Nevervatn kraftverk – svar på høringsuttalelser

Nevervatn kraftverk– svar på høringsuttalelser

SØKNAD OM TILLATELSE TIL Å BYGGE NEVERVATNET KRAFTVERK. PLANENDRINGSSØKNAD.

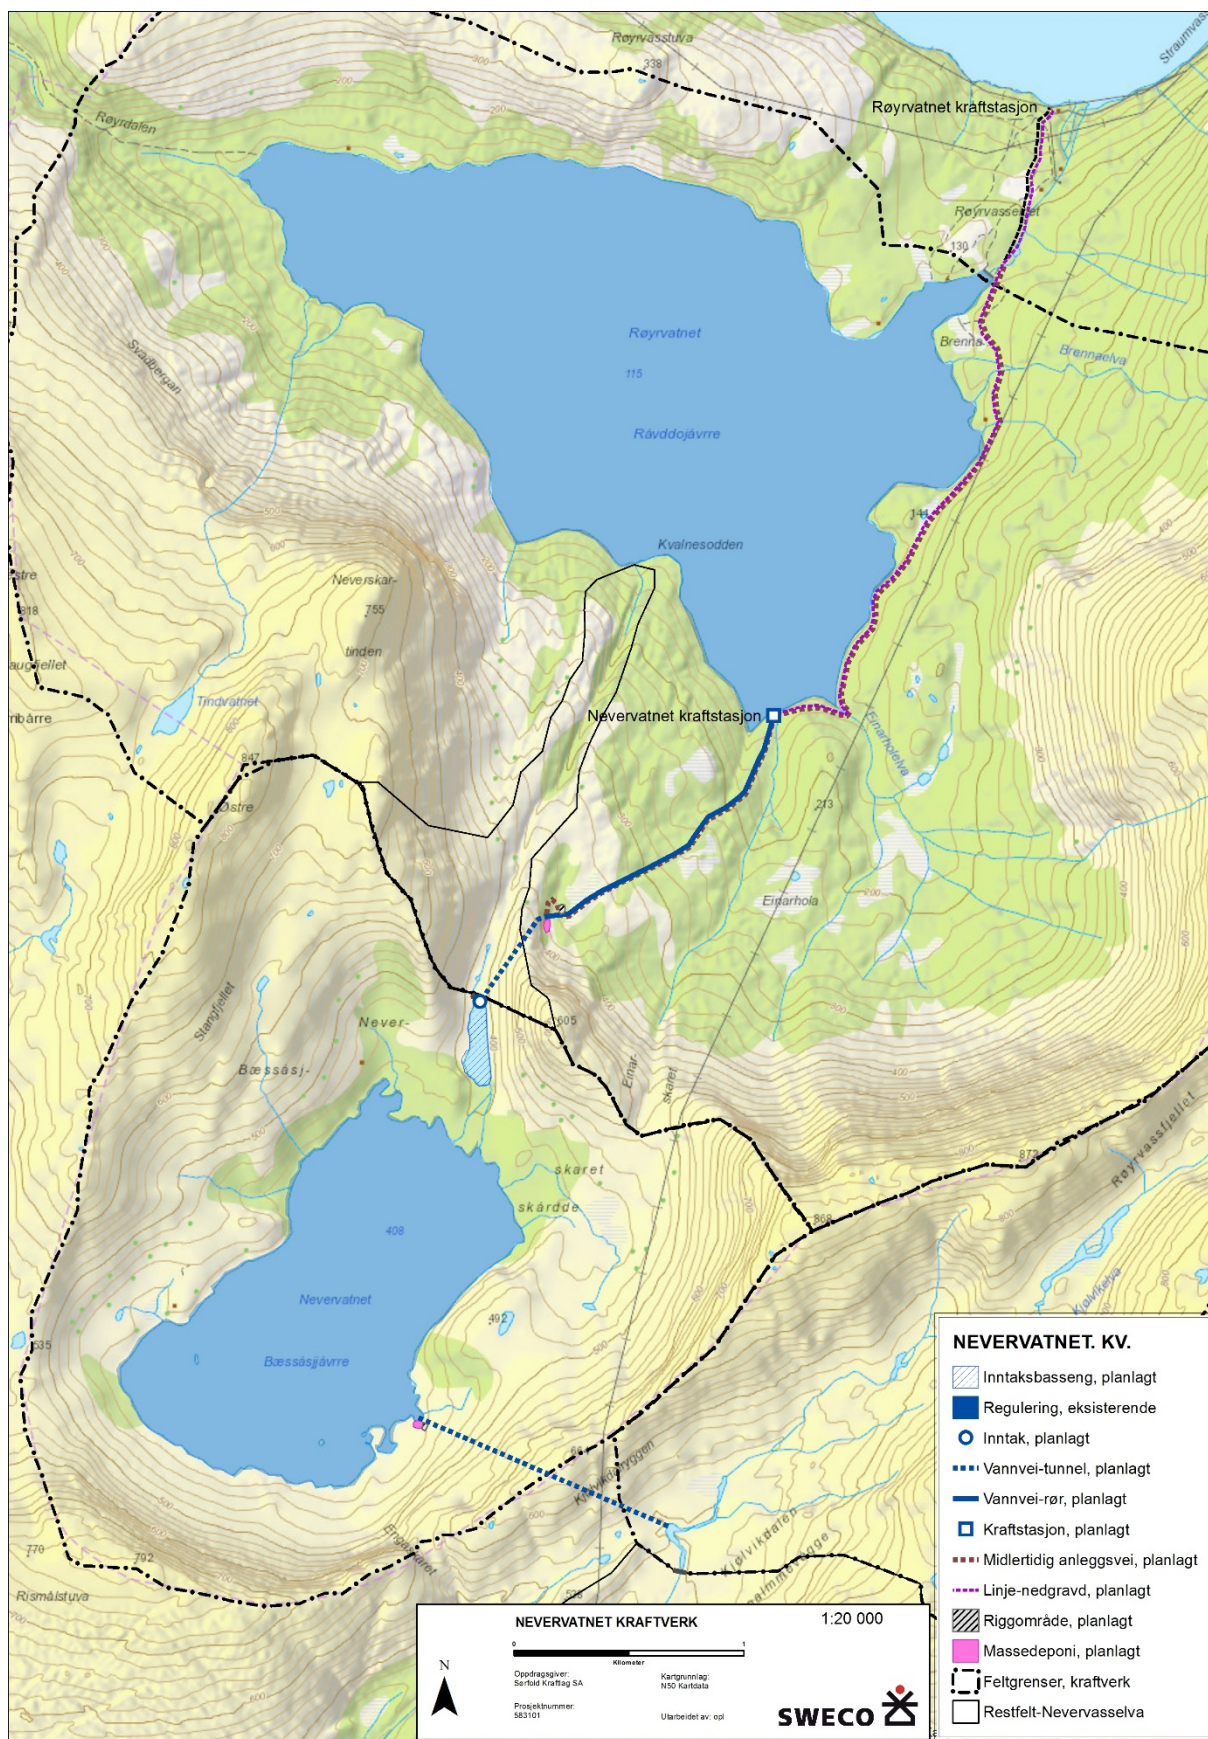
1. Hvilken påvirkning inntaksdemning og inntaksbasseng i Kjølvikdalen vil ha på flytt- og trekkleier som leder inn og ut av oppsamlingsområdet i Kjølvikdalen.

2. At overført vann fra Kjølvikelva kan gi seg utslag i ising på vinteren og at dette kan ha påvirkning på trekklei opp og ned fra Kjølvikdalryggen.

Planendringen innebærer flytting av damstedet ca. 500 m nedstrøms, damhøyden reduseres til ca. 1 m, og overføringen videre vil bestå av ca. 150 m nedgravd rør og 1050 m boret tunnel. Tunnelen får utløp rett ved bredden av Nevervatnet. Nedbørfeltet til inntaket øker med 1,1 km².

Det er foreslått en ny trase for midlertidig anleggsvei. Anleggsveien er planlagt i en terrengmessig gunstigere trase nærmere Røyrvatnet. Det er forutsatt at jordkabelen følger traseen til anleggsveien. Det er da tatt hensyn til topografi og landskap, og terrenget vil kunne revegeteres etter få år. Anleggsveien vil bli fjernet etter utbyggingen. Veien får ca. samme lengde som tidligere omsøkte alternativ.
